**Protokol o změně díla****Změnový list číslo 16**

<i>Předmět díla:</i>	Rekonstrukce lokality Kolonka Znojmo		
<i>Objekt:</i>	SO 01 – Stavební část		
<i>Objednatel:</i>	Město Znojmo		
<i>Zhotovitel:</i>	Společnost Kolonka Znojmo – FIRESTA + HBH		
<i>TDI:</i>	Znojmoinvesta, s.r.o.		
<i>Projektant:</i>	ATELIER TIŠNOVKA s.r.o.		
<i>Popis změny: Zjištěná duplicita položek.</i>			
<i>Odůvodnění změny: TDS zjistil duplicitu položky poklopu pro jímku technologie vodních prvků, na základě dohody s investorem a AD bylo rozhodnuto o odstranění ocelových poklopů.</i>			
údaje o změně	<i>Změnu vyvolal:</i>	Zhotovitel: Společnost Kolonka Znojmo – FIRESTA + HBH	
	<i>Jedná se o změnu: (zatrhnout)</i>	zúžení předmětu díla, kterou se snižuje cena díla	
		úprava předmětu díla bez vlivu na cenu díla	
		práce realizované a hrazené nad rámec ceny díla	X
	<i>Jedná se o změnu ve smyslu zákona č. 134/2016 Sb.: (zatrhnout)</i>	§ 222 odst. 4	
		§ 222 odst. 5	X
		§ 222 odst. 6	
		§ 222 odst. 7

**Protokol o změně díla****Změnový list číslo 17**

Předmět díla:	Rekonstrukce lokality Kolonka Znojmo		
Objekt:	SO 01 – Stavební část		
Objednatel:	Město Znojmo		
Zhotovitel:	Společnost Kolonka Znojmo – FIRESTA + HB

Znojmo, Obroková 1/12, 669 22, Znojmo
INSTRUKCE LOKALITY KOLONKA, ZNOJMO
S OBRUBNÍKŮ A UKONČOVACÍCH PRVKŮ

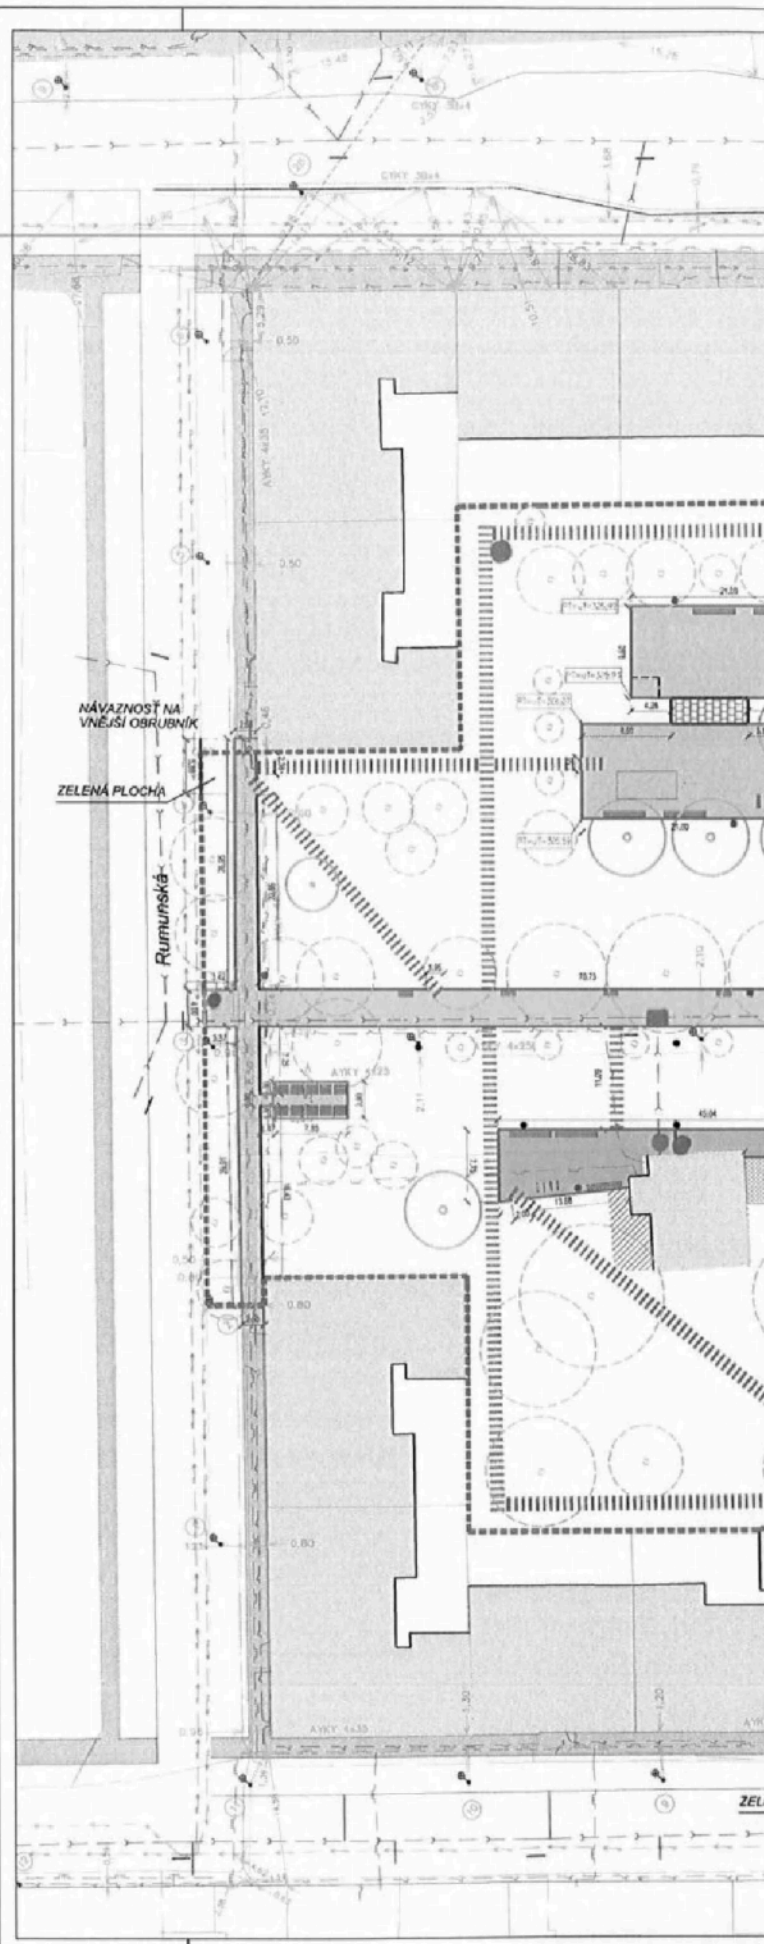
USPOŘENÉ POLOŽKY

- MLATOVÁ CESTA K UMĚL.ŠKOLE:
-  MLATOVÝ POVRCH - 48,59 m²
 -  DLAŽBA ŽULOVÉ ODESKY - 10,53 m²
 -  1 x LINIOVÁ LAVICE - L4: ROZMĚRY: 3325 x 600 x 502 mm
 -  1 x ODPADKOVÝ KOŠ

PŘESUNUTÉ POLOŽKY:

-  1 x STOŽÁROVÉ SVĚTLIDLO
-  1 x PÍTKO

PŘIDANÉ POLOŽKY:

-  BETONOVÉ PRVKY V TRÁVĚ 13,10 m

LINIOVÝ ŽLAB
U DOLNÍHO PARKOVIŠTĚ:

betonový štěrbinový žlab s průběžnou štěrbinou, průměr odtoku 140, včetně příslušenství (vypustový kus, čistič kus, zásepky).

Stavba: 22030202 Rekonstrukce lokality Kolonka Znojmo - ZL
Objekt: ZL - 23 ZL 23 - Změna rozsahu betonových prvků v trávě – vstupy do zadních traktů ulice Pražská
Rozpočet: 1 ZL 23 - Změna rozsahu betonových prvků v trávě – vstupy do zadních traktů ulice Pražská

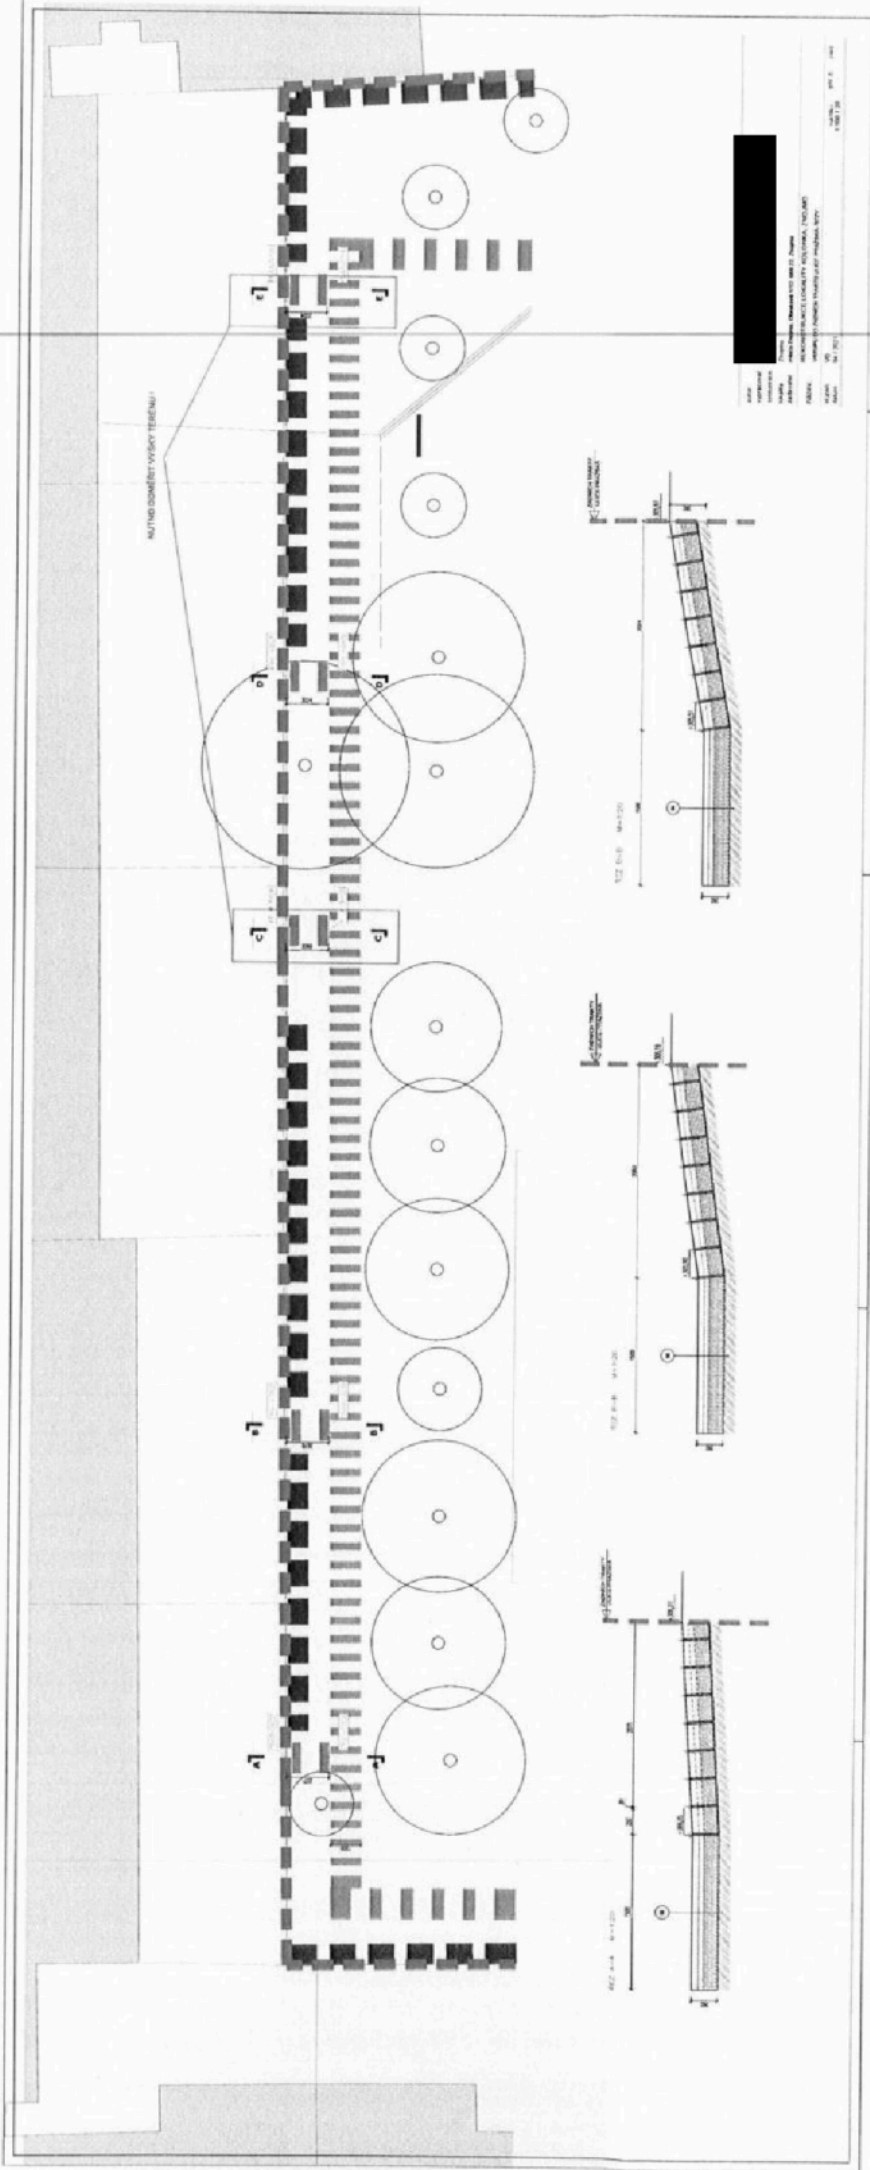
Předmět díla:	Rekonstrukce lokality Kolonka Znojmo			
Objekt:	SO 01 – Stavební část			
Objednatel:	Město Znojmo			
Zhotovitel:	Společnost Kolonka Znojmo – FIRESTA + HBH			
TDI:	Znojmoinvesta, s.r.o.			
Projektant:	ATELIER TIŠNOVKA s.r.o.			
Popis změny: Změna rozsahu betonových prvků v travě – vstupy do zadních traktů ulice Pražská.				
Odůvodnění změny: Na žádost investora, vyhotovil AD změnu PD ze strany AD, která obsahuje napojení zadních traktů BD na ulici Pražská do lokality Kolonka.				
údaje o změně	Změnu vyvolal:	Zhotovitel: Společnost Kolonka Znojmo – FIRESTA + HBH		
	Jedná se o změnu: (zatrhnout)	zúžení předmětu díla, kterou se snižuje cena díla		
		úprava předmětu díla bez vlivu na cenu díla		
		práce realizované a hrazené nad rámec ceny díla	X	
	Jedná se o změnu ve smyslu zákona č. 134/2016 Sb.: (zatrhnout)	§ 222 odst. 4		
		§ 222 odst. 5	X	
		§ 222 odst. 6		
		§ 222 odst. 7		
	Způsob projekčního řešení změny: (zaškrtnout)	zápis do SD (deníku změn)	X

P.č.	Číslo položky	Název položky	MJ	Množství	Cena / MJ	Celkem
Díl: 5		Komunikace				20 675,02
1	591 05 *S6*	Betonové prvky v trávě - kompletní skladba	m2	17,47500	1 183,12	20 675,02

(2,1+2,1+2,7+2,5+2,25)*1,5
